**東京電力ホールディングス株式会社**  
**柏崎刈羽原子力発電所の発電用原子炉設置変更許可申請書**  
**(6号及び7号発電用原子炉施設の変更)に関する審査の**  
**結果の案の取りまとめ**  
**―特定重大事故等対処施設の設置―**

令和4年7月13日  
原子力規制庁

東京電力ホールディングス株式会社  
柏崎刈羽原子力発電所の  
発電用原子炉設置変更許可申請書  
(6号及び7号発電用原子炉施設  
の変更)に関する審査書  
(核原料物質、核燃料物質及び原子炉の規制に  
関する法律第43条の3の6第1項第2号(技術  
的能力に係るもの)、第3号及び第4号関連)

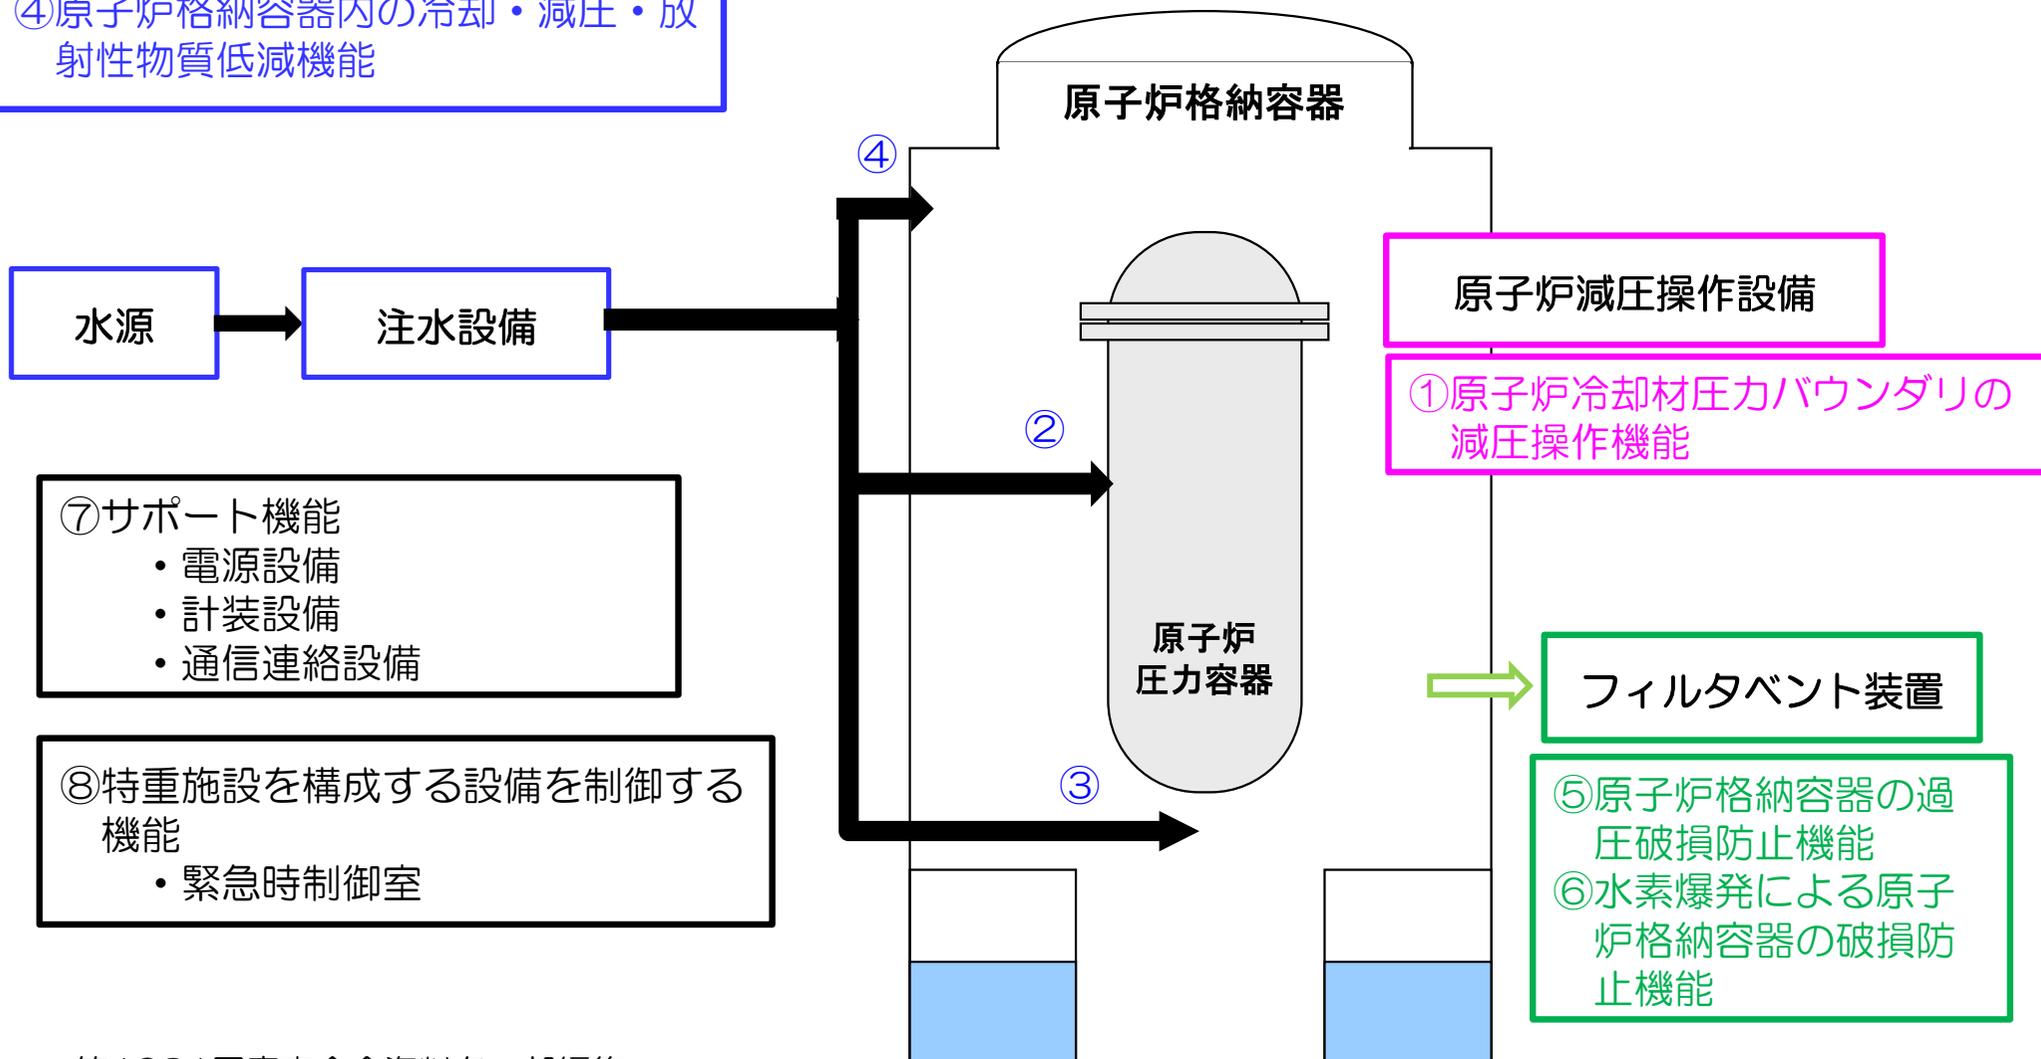
原子炉格納容器の破損を防止するために必要な機能を有する設備に係る設計方針について、以下の①から⑧の機能を有する設備及び緊急時制御室を設置するなどとしていることから第42条第2号に適合するものと判断した。

また、当該機能を維持するための必要な操作に係る体制、手順等を整備する方針が技術的能力基準2. 2に適合するものと判断した。

- ① 原子炉冷却材圧力バウンダリの減圧操作機能（原子炉減圧操作設備）
- ② 原子炉内の溶融炉心の冷却機能（低圧注水設備）
- ③ 原子炉格納容器下部に落下した溶融炉心の冷却機能（原子炉格納容器下部への注水設備）
- ④ 原子炉格納容器内の冷却・減圧・放射性物質低減機能（格納容器スプレイへの注水設備）
- ⑤ 原子炉格納容器の過圧破損防止機能（フィルタベント装置）
- ⑥ 水素爆発による原子炉格納容器の破損防止機能（フィルタベント装置）
- ⑦ サポート機能（電源設備、計装設備、通信連絡設備）
- ⑧ 上記設備の関連機能（減圧弁、配管等）

柏崎刈羽6号炉及び7号炉の原子炉格納容器の過圧破損防止機能

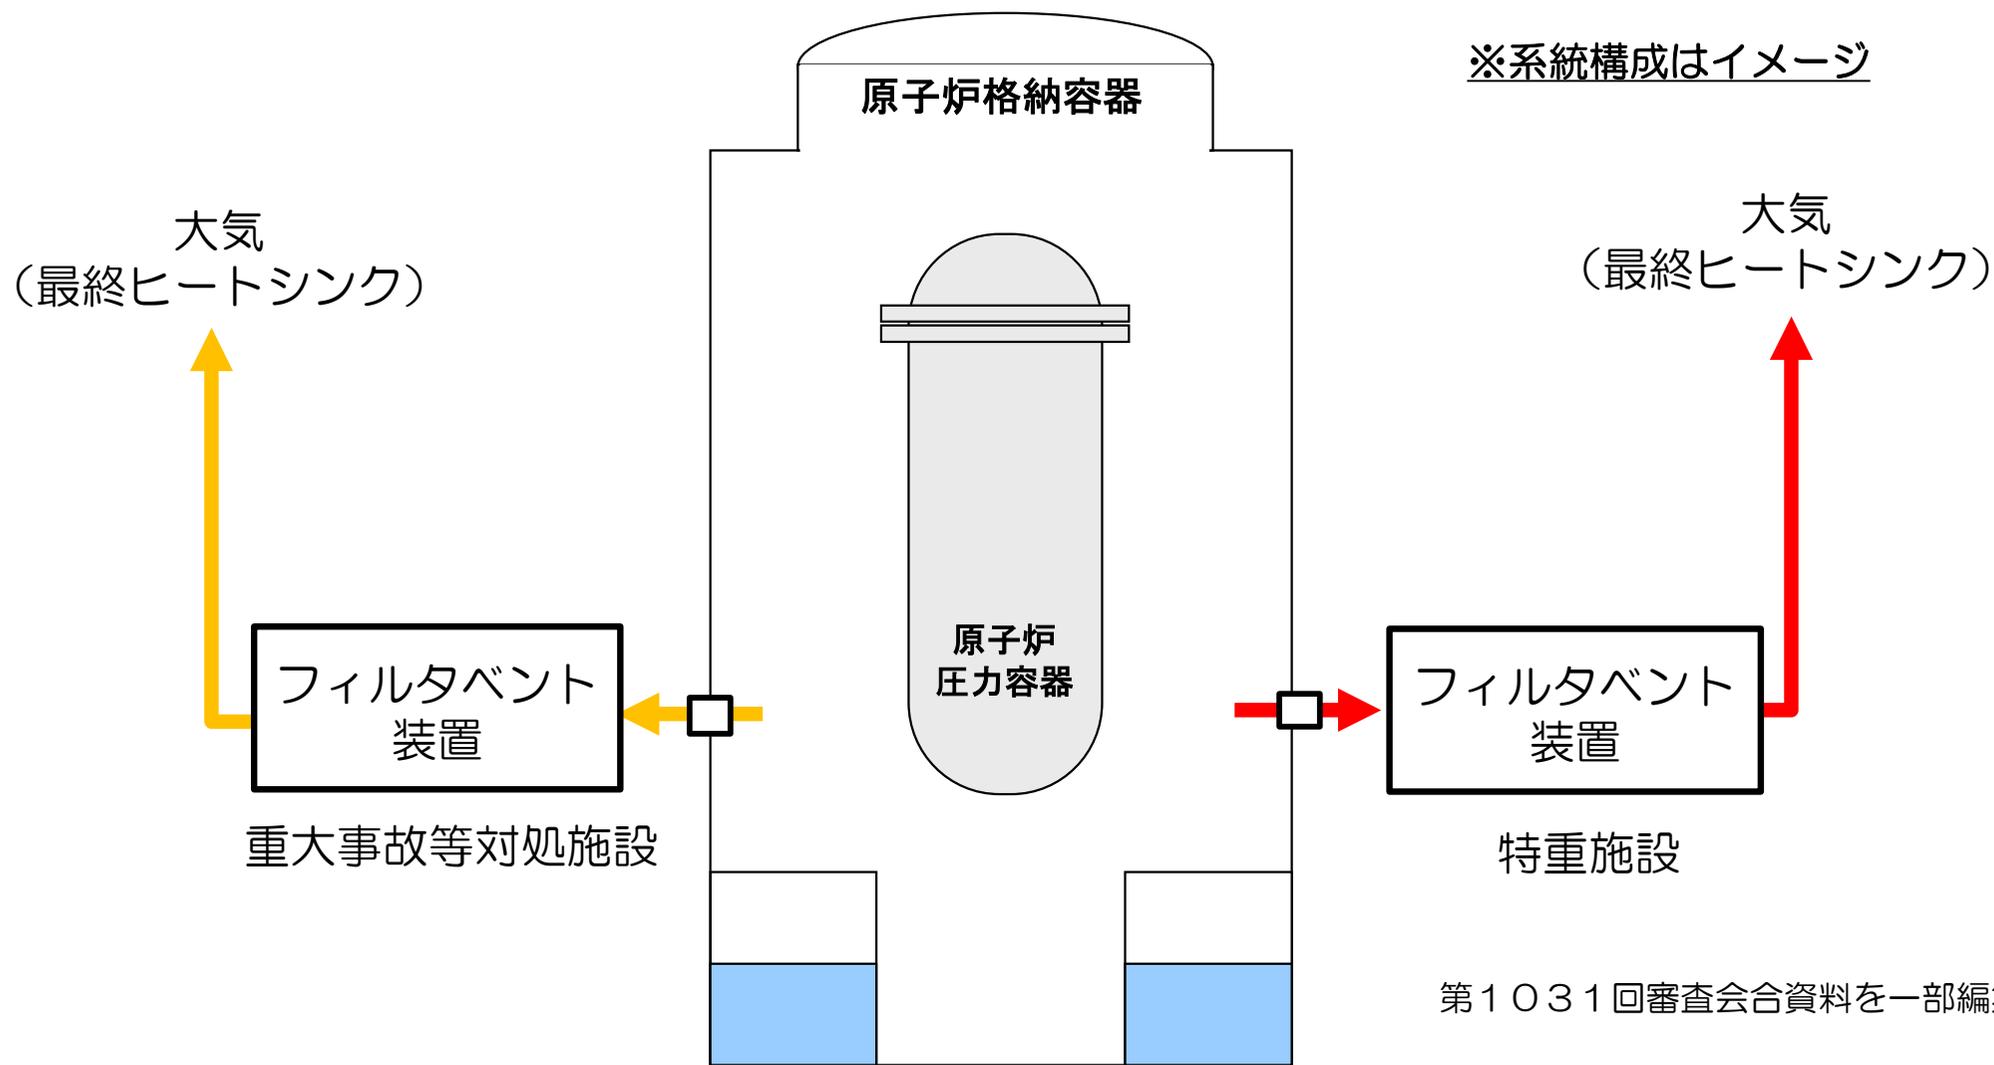
原子炉格納容器の過圧破損防止機能については、重大事故等対処施設のフィルタベント装置に加えて、新たに、特重施設としてのフィルタベント装置を設置する。

【評価対象断層＜大湊側地質水平断面図（標高-13m）＞】

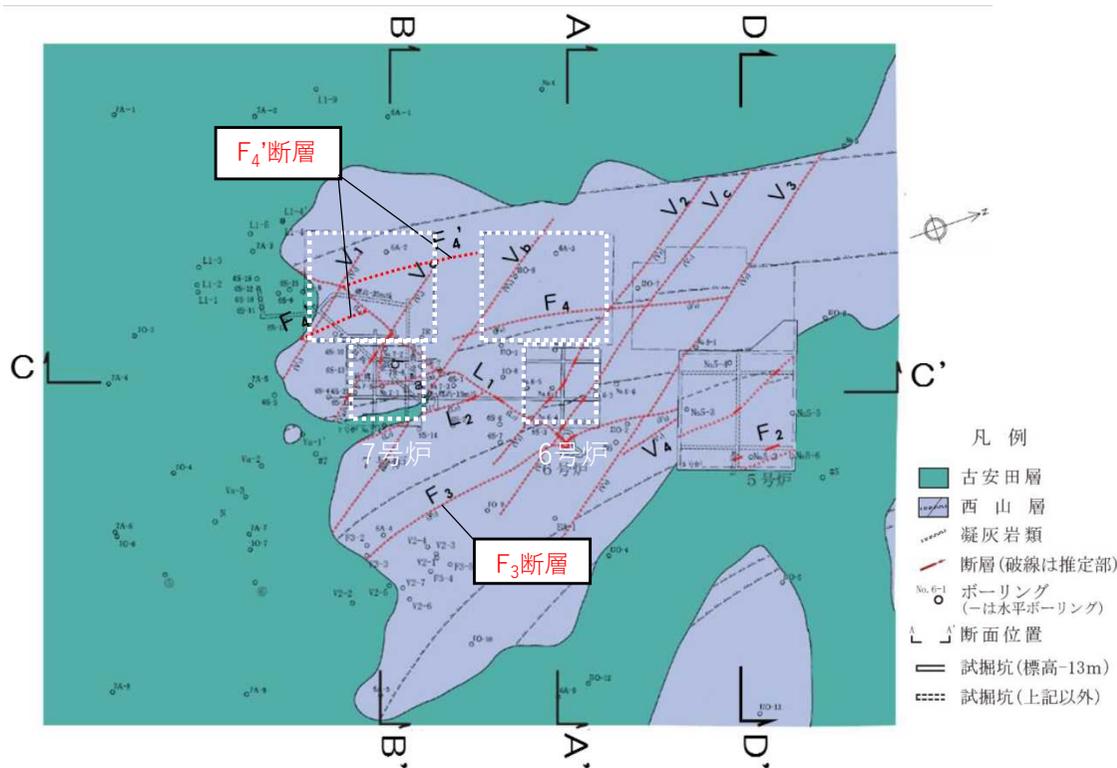
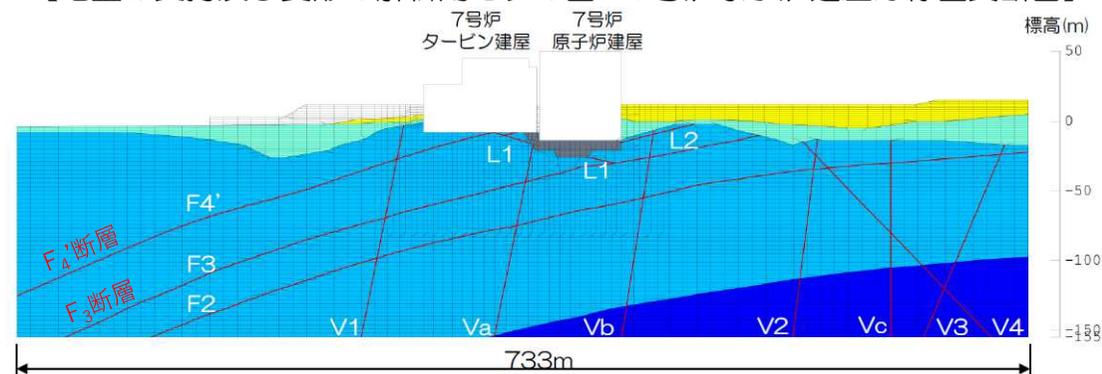
7号炉原子炉建屋等を設置する地盤については、新たにF4'断層が認められたが、以下のとおり、既許可申請で行った設計基準対象施設の地盤の評価結果に変更が無く、基準に適合していることを確認した。

- F4'断層は、層理面に平行な低角系断層であることから、既許可申請で適用した断層分類のうちF系断層に分類される。
- F系断層については、既許可申請において、最も連続性が良く代表性を有する断層としてF3断層を選定した上で、F3断層が中期更新世の古安田層（※<sup>1</sup>）に変位・変形を与えていないことから、「将来活動する可能性のある断層等」ではないと評価している。
- F系断層の活動性評価結果については、F系断層にF4'断層を加えても、F3断層が代表性を有する断層であることに変更はないため、既許可申請からの変更はない。

- F4'断層が分布する7号炉原子炉建屋の汀線直交断面において、F4'断層を加えて既許可申請と同様の評価手法・条件で評価した結果、既許可申請で行った評価の結果に変更はない。

### 【解放基盤表面における応答スペクトル（大湊側）】

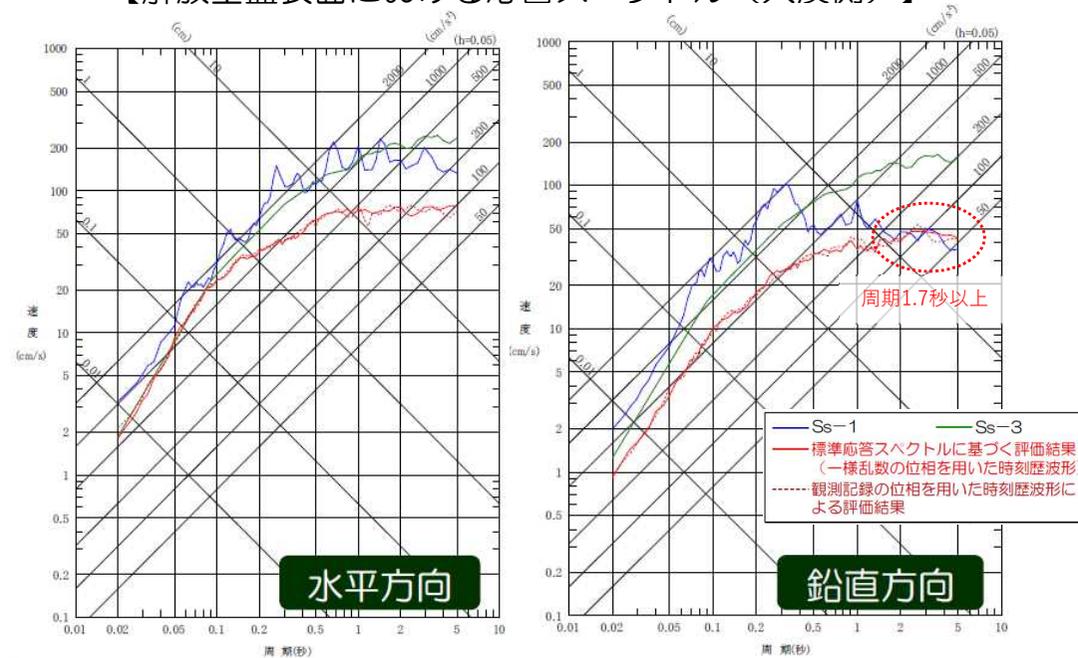
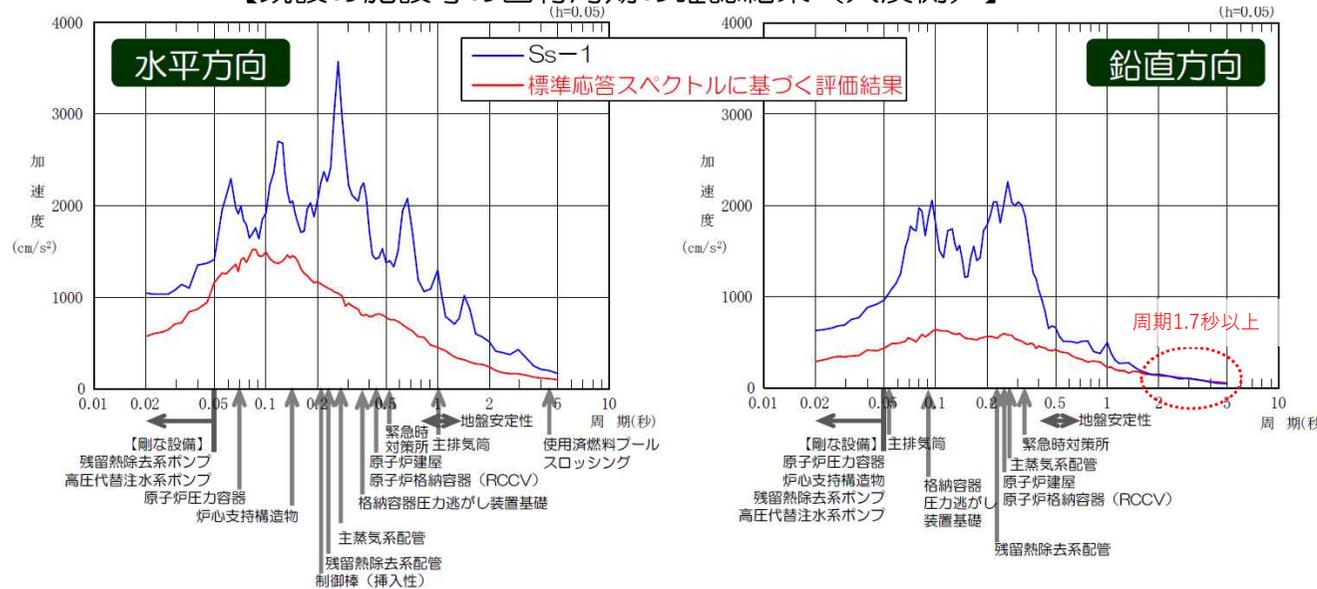
標準応答スペクトルに基づく地震動は、既許可申請の基準地震動と比較した結果、大湊側において、水平方向では全周期帯において基準地震動Ss-1に包絡されるが、鉛直方向では周期1.7秒以上の周期帯でSs-1にわずかに包絡されていない。（右上図参照）

なお、荒浜側においては、鉛直・水平方向共に全ての周期帯で基準地震動Ss-3に包絡される。

- 既設の施設等は、鉛直方向に周期1.7秒以上の固有周期を有していない。（右下図参照）
- 標準応答スペクトルに基づく地震動評価結果は、既設の施設等が固有周期を有する周期帯（水平：周期約5秒以下、鉛直：周期約0.7秒以下）において、既許可申請の基準地震動の応答スペクトルを下回ることから、既許可申請の基準地震動を変更する必要はないと判断した。
- 特重施設についても、申請者は、耐震設計等に基準地震動を用いる施設等は、鉛直方向に周期1.7秒以上の固有周期を有しない設計を行う方針としていることから、既許可申請の基準地震動を変更する必要はないと判断した。
